**Verslag huishoudelijke elektrische installatie op laagspanning en zeer lage spanning****Algemeen:**

Referentie: 009-20260303-01	Datum controle: 03/03/2026
Keurder: 009

Eigenaar: Onbekend	EAN-code: 541448820057894063
Adres installatie: Notstraat 4, 1730 - Asse	Nummer teller(s): 1sag1105267326
	Distributienetbeheerder installatie: Fluvius
Datum uitvoering installatie:	<input type="checkbox"/> Vóór 01/10/1981 <input checked="" type="checkbox"/> Tussen 01/10/1981 en 01/06/2020 <input type="checkbox"/> Vanaf 01/06/2020
Type:	<input checked="" type="checkbox"/> Woonenheid <input type="checkbox"/> Niet-huishoudelijk <input type="checkbox"/> PV <input type="checkbox"/> Batterij <input type="checkbox"/> Laadpaal

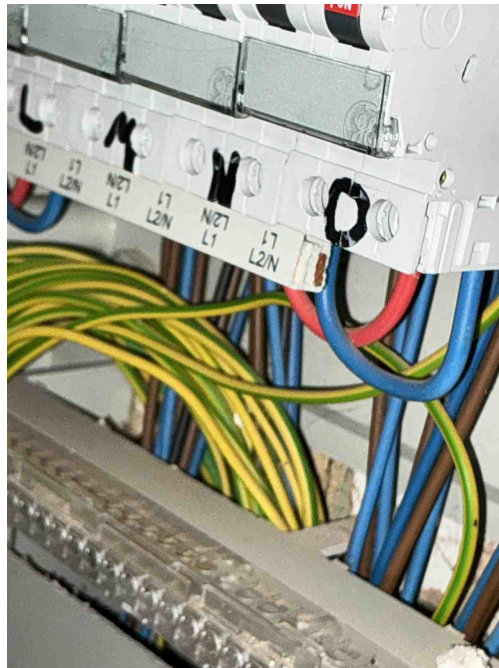
Inbreuk(en):

T21 - Het elektrisch materieel is niet geplaatst volgens de voorschriften van de fabrikant/ regels van goed vakmanschap . (Boek 1: 1.4.1.3)

Opmerking: Oa Bevestigingsvijzen verdeelbord niet afgedekt, kamaansluiting niet afgedekt,

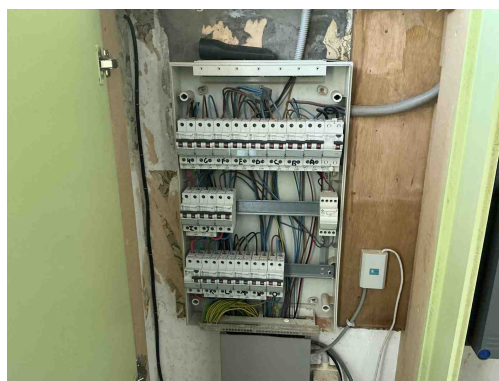
Inbreuk(en):

C21 - Het gebruik van geleiders van het type VOB, zonder bijkomende afscherming is niet toegestaan (Boek 1: 5.2.9.6).

Opmerking: Gang trap , slaapkamer, badkamer
